TITLE: Sheet_2		REV: 1.0
	Company: Your Company	Sheet: 1/1
	Date: 2023-12-10	Drawn By: Denjhang

TITLE: Sheet_1

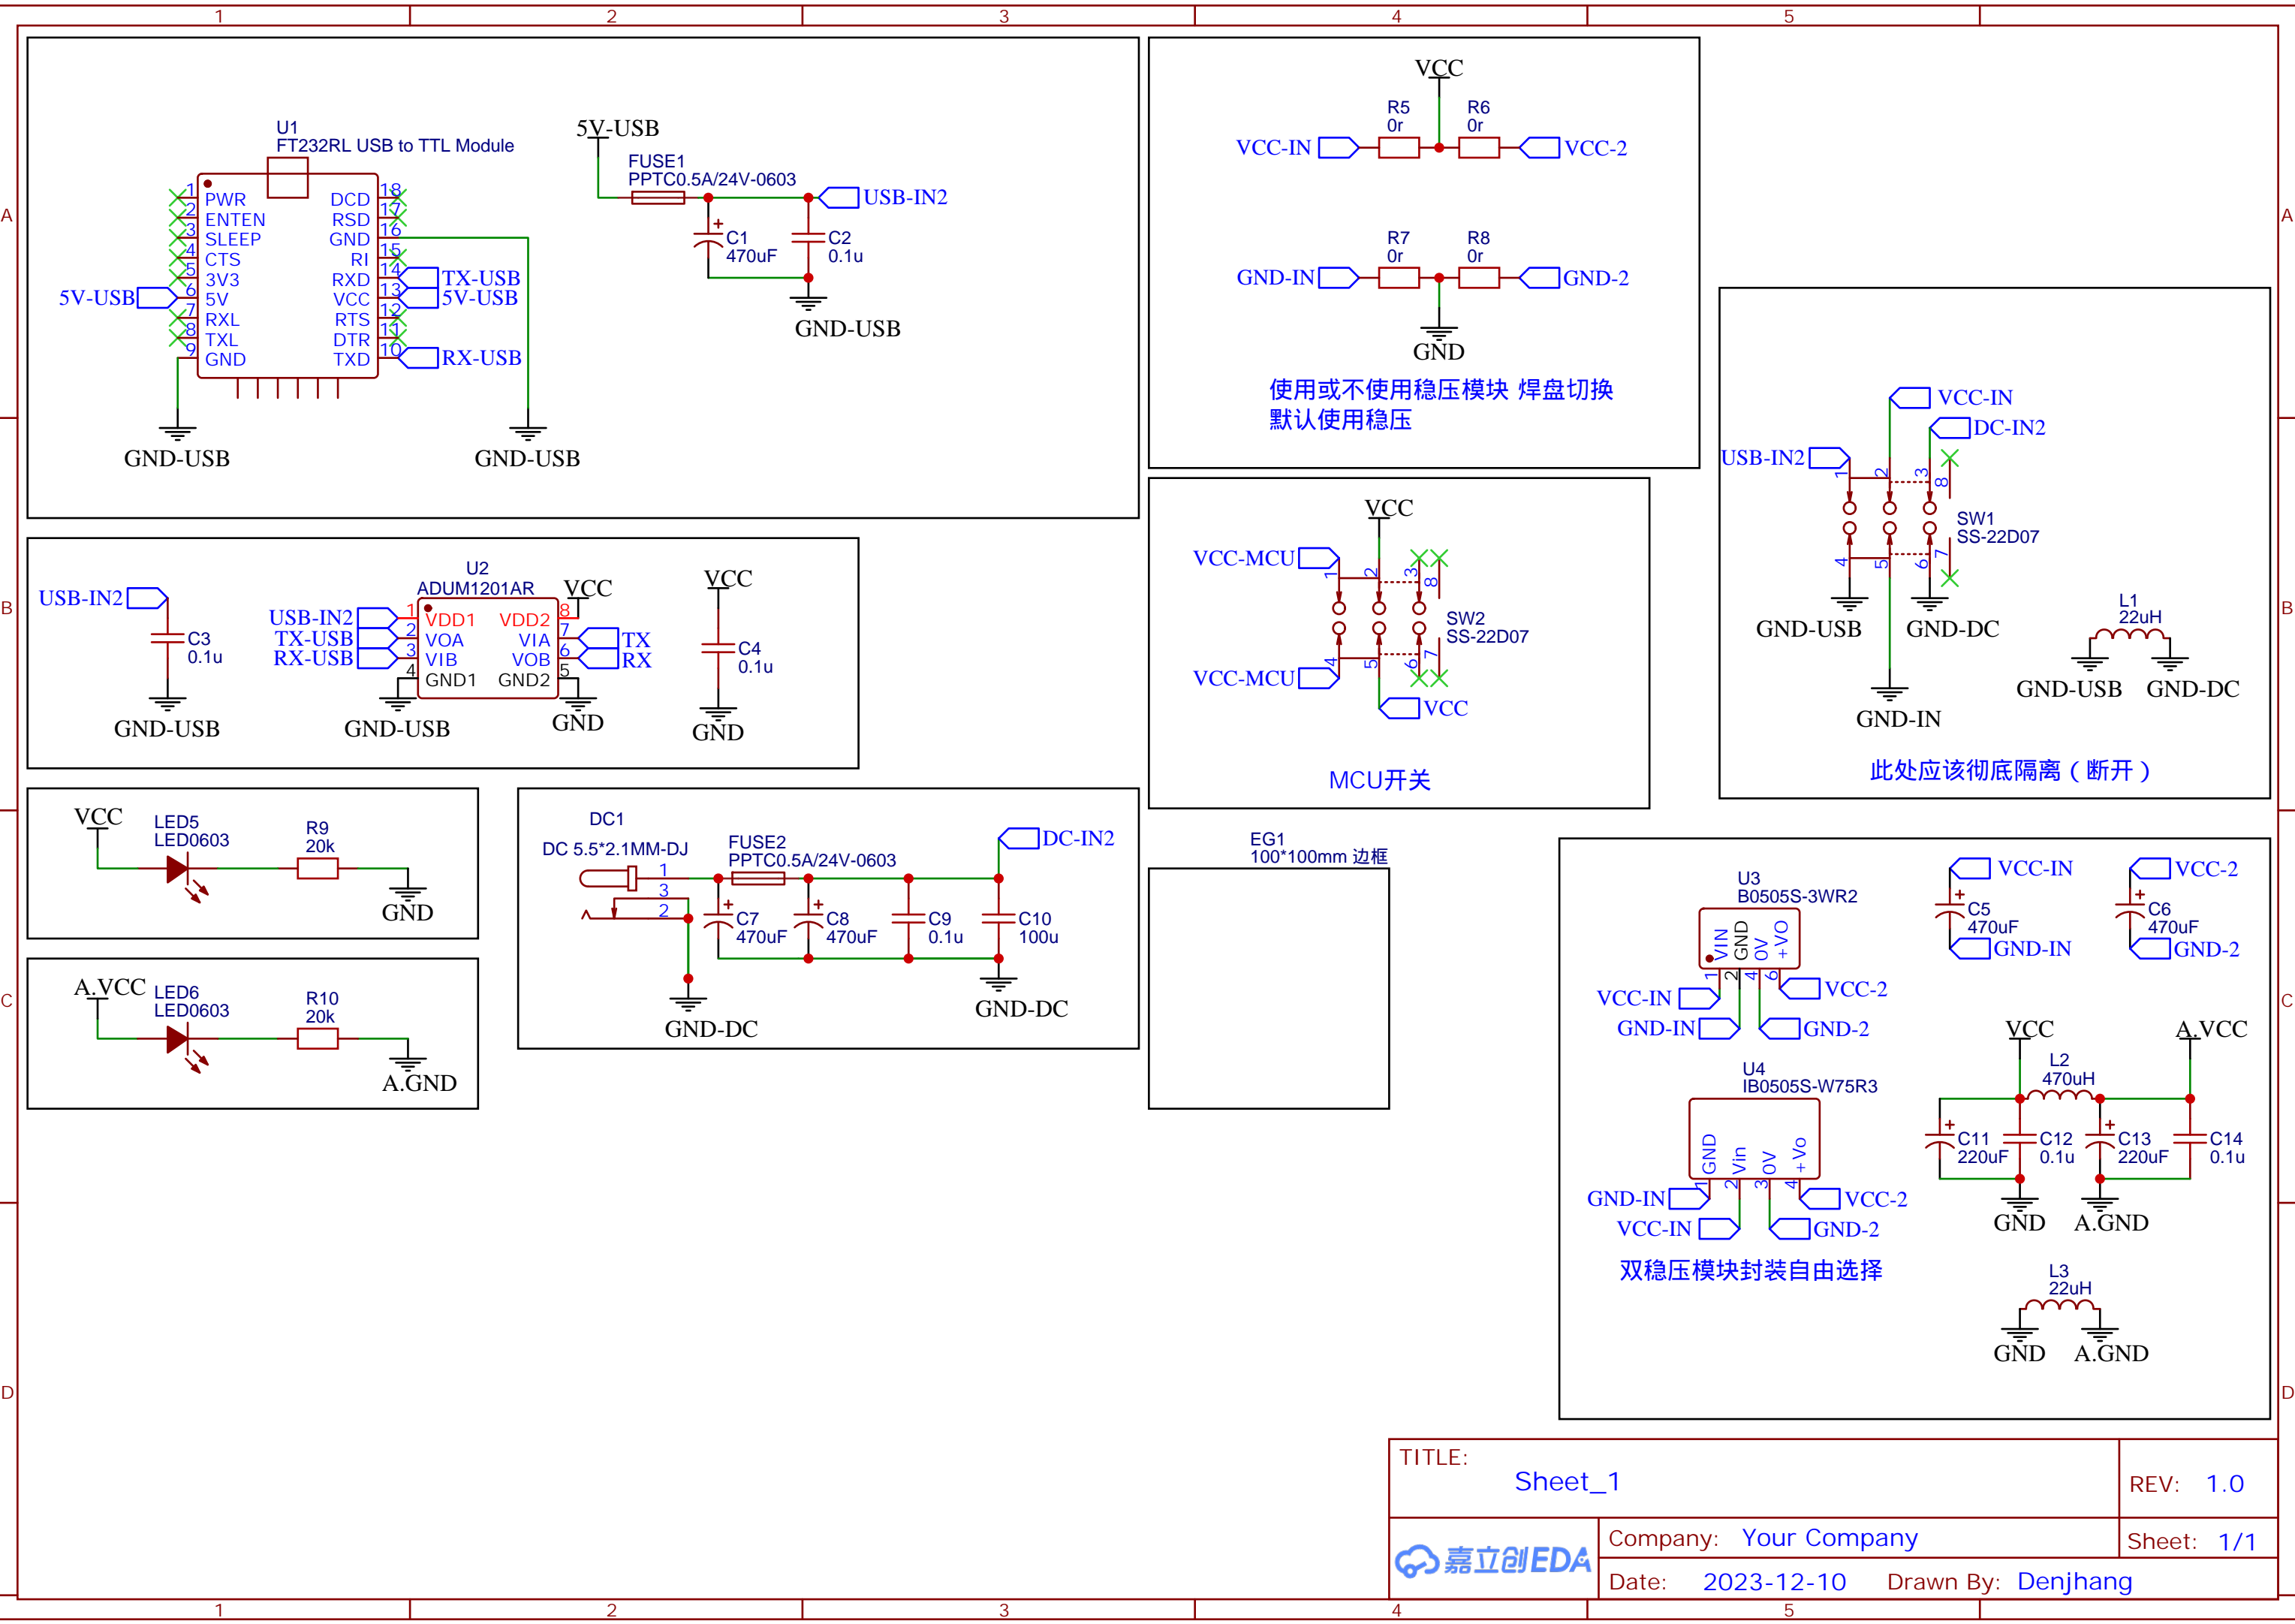
- 1.删除整流桥，BNX，
- 2.精简滤波电容
- 3.删除Work-LED
- 4.删除SCK
- 5.耳机孔放在电位器左侧以避免干涉
- 6.添加IB0505S
- 7.添加自动切换主副电源的电路

- 1.测试发现经常性无法启动，发现IAP必须在所有地联通的情况才能启动，短接IB0505S原边和副边的地
- 2.考虑改USB-CH340模块，让DC供电时整板使用DC电源
- 3.现阶段只能完美USB供电使用CMOS音源，必须短接IB0505S两个地。
- 4.或者两个地都不短接，则有概率无法启动
- 5.两种方案：一是让USB-CH340隔离地，下面不隔离
二是USB和MCU永远公用VCC和GND并且不用稳压，DC供电仅给卡槽使用
- 6.不隔离，IB0505S严重发烫

- 1.测试发现电源切换电路没屁用，删了
- 2.单USB供电一切正常，插DC发出高频噪音，考虑共地噪音
- 3.结合旧版本发现必须彻底隔离DC-GND和USB-GND
- 4.必须添加MCU开关，PIC没必要，仅IAP
- 5.必须添加电源切换开关二选一。
- 6.必须拆除所有IAP晶振，那会影响主时钟，否则请用24M
- 6.PIC考虑使用无源晶振
- 7.必须下对齐电位器
- 8.MCU换成LQFP48封装更便宜

- 1.lite v0.5很成功，直接抄
- 2.换板之间连接器
- 3.螺丝孔周围不要放电阻电容
- 4.LQFP64L2性能最稳定，不要使用其他版本芯片

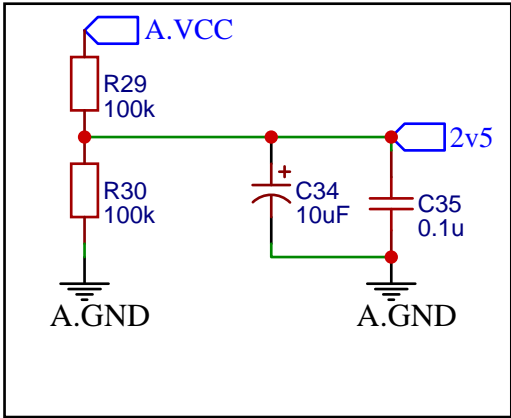
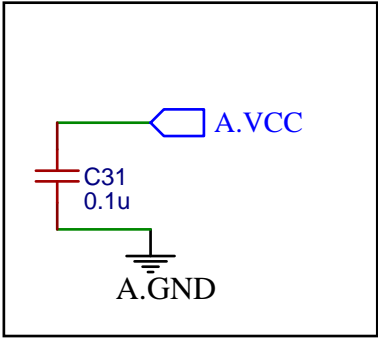
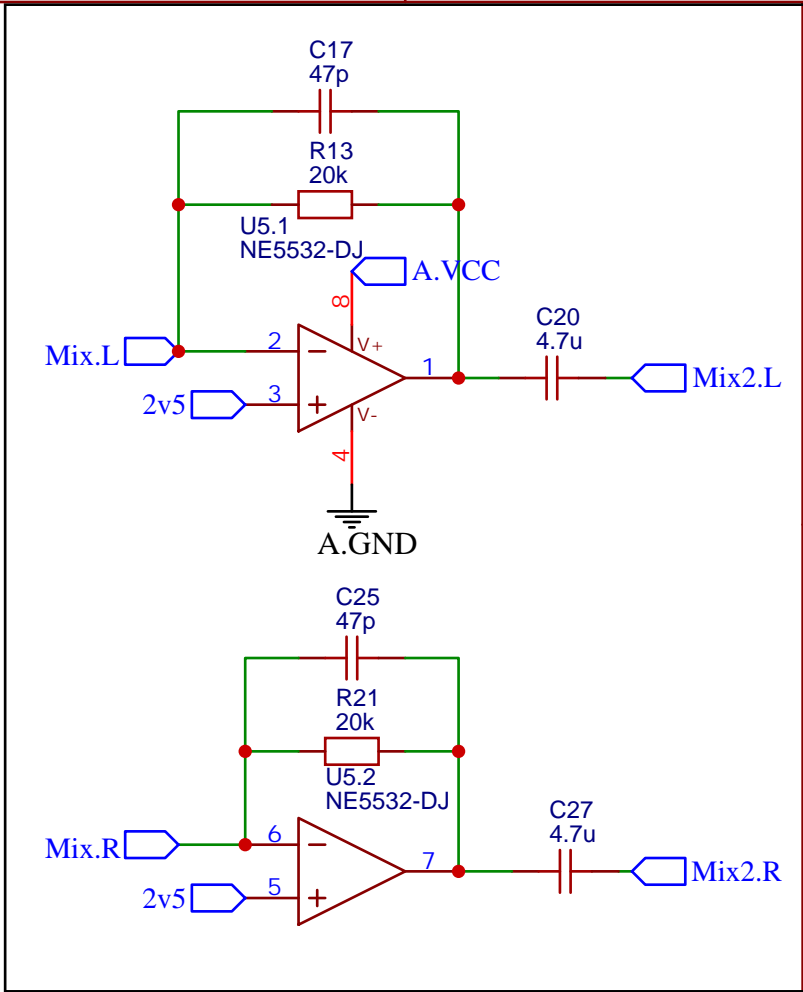
RESPFM板间连接器
输入端
公母对接无需IDC

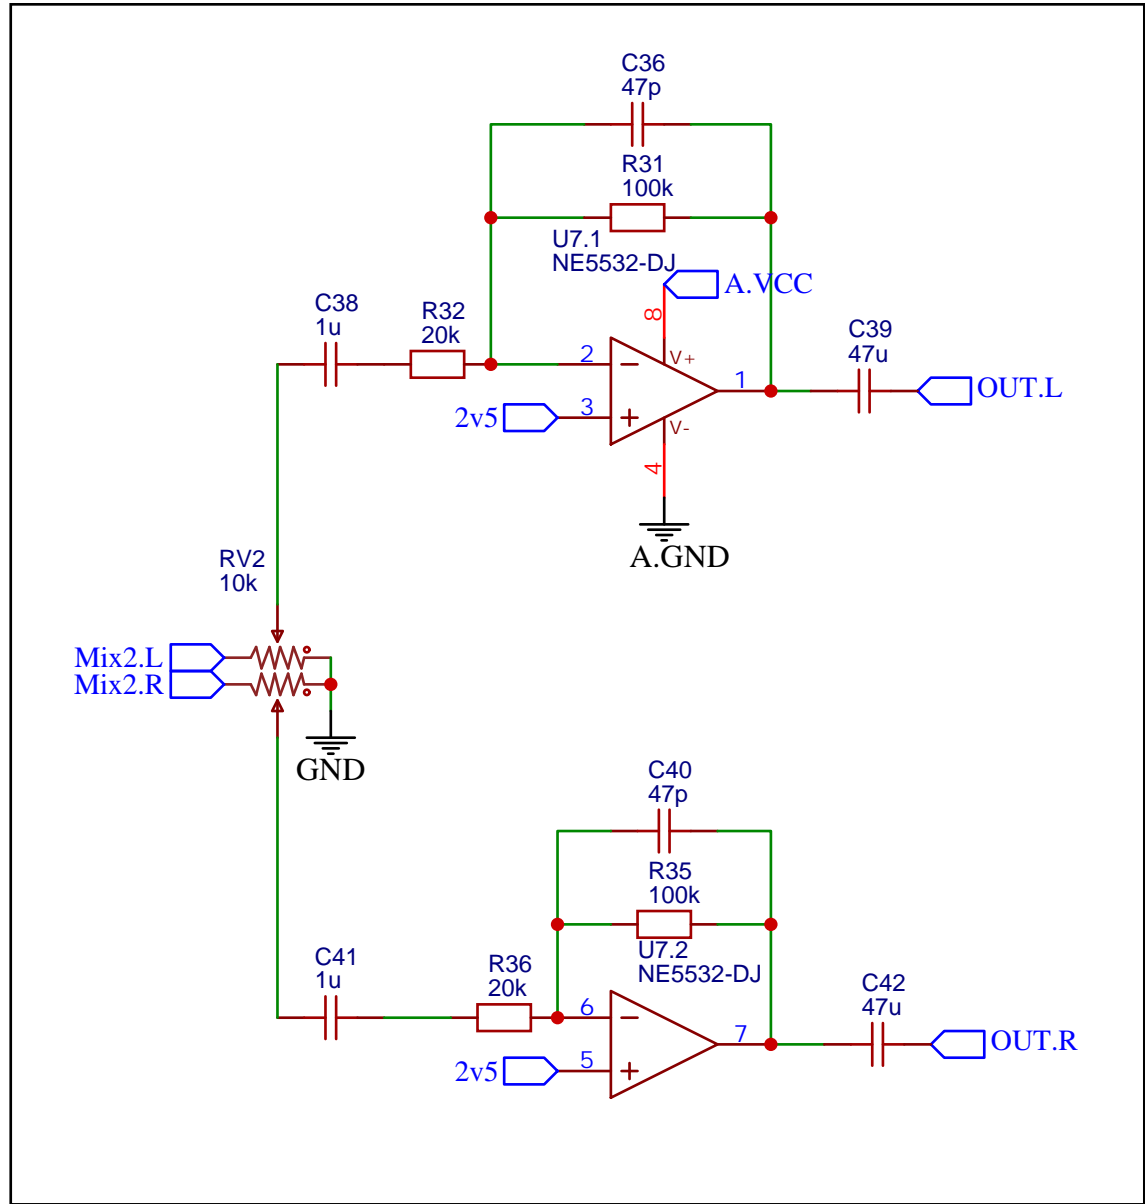
RESPFM板间连接器-IDC排线
输出端，放左边
这里最好用简易牛角座,但是注意机械干涉

TITLE: Sheet_1		REV: 1.0
嘉立创EDA	Company: Your Company	Sheet: 1/1
	Date: 2023-12-10	Drawn By: Denjhang

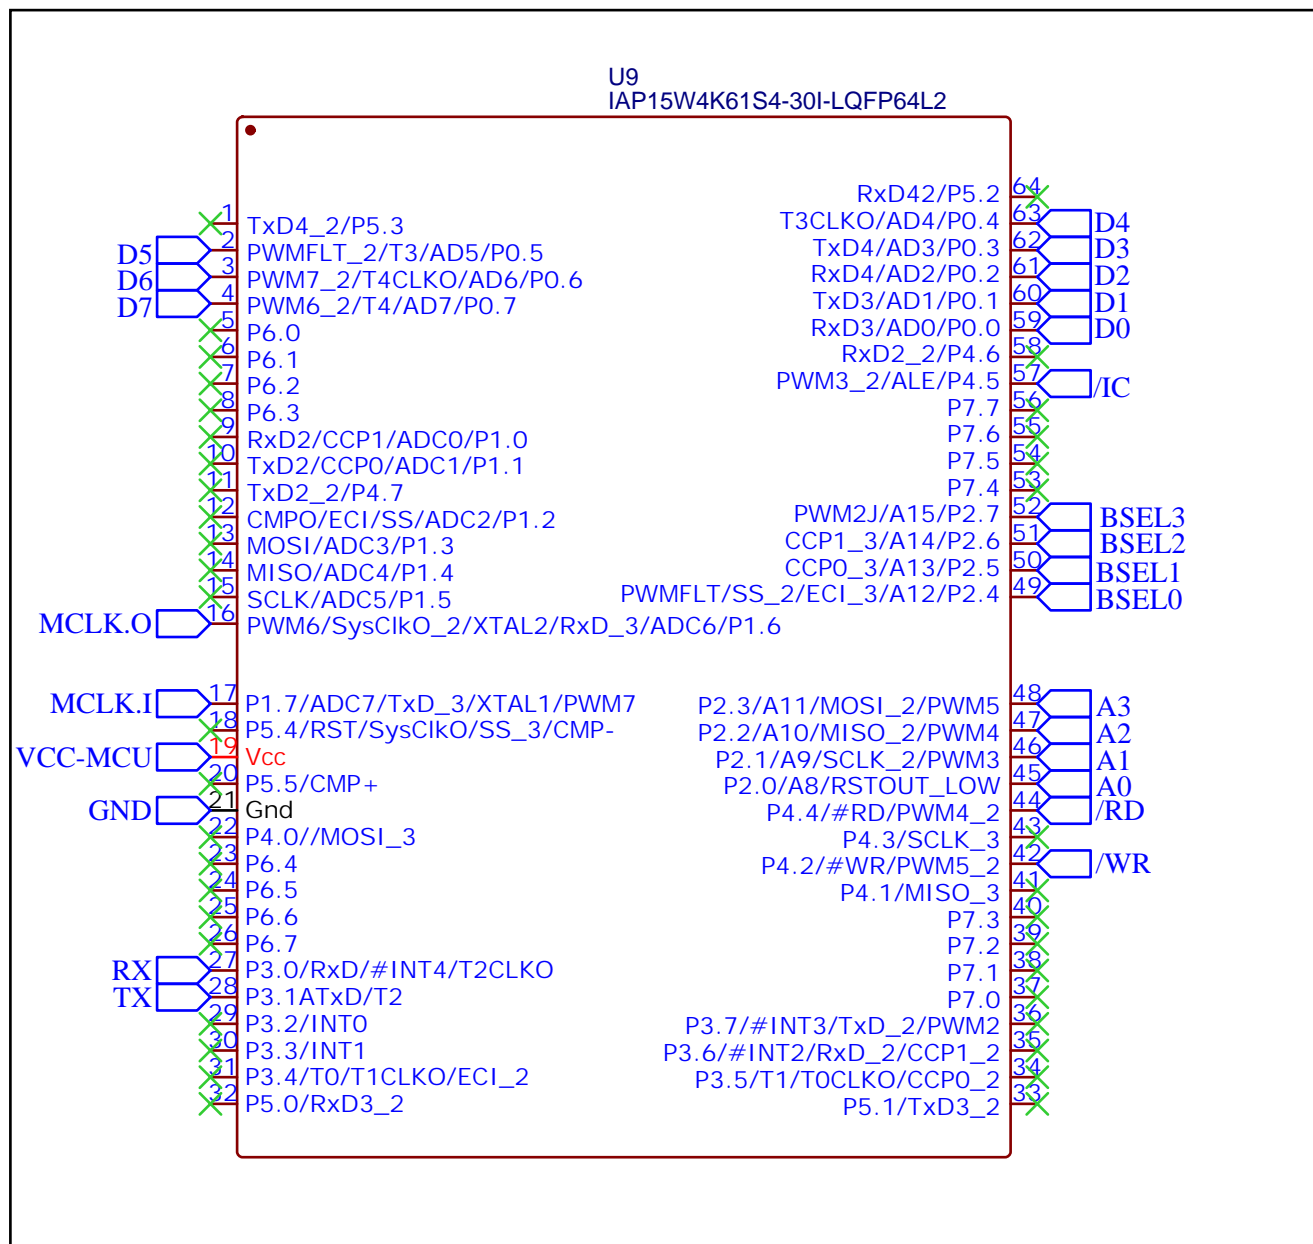
- 1.修正总线的线序，目前左右颠倒
- 2.已删除DC-DC稳压模块，那个会啸叫
- 3.删除二极管，保留整流管
- 4.添加大量滤波电容，大容量
- 5.修复DC口的错误接线
- 6.修复Vbias电容值，添加电解电容
- 7.检查PCB的DC口，修复机械干涉问题。

- 1.使用宋工的贴片LQFP64L2版本MCU
- 2.精简滤波电容
- 3.删除Work-LED
- 4.全局替换电容4.7u
- 5.已修复机械干涉问题
- 6.
- 7.
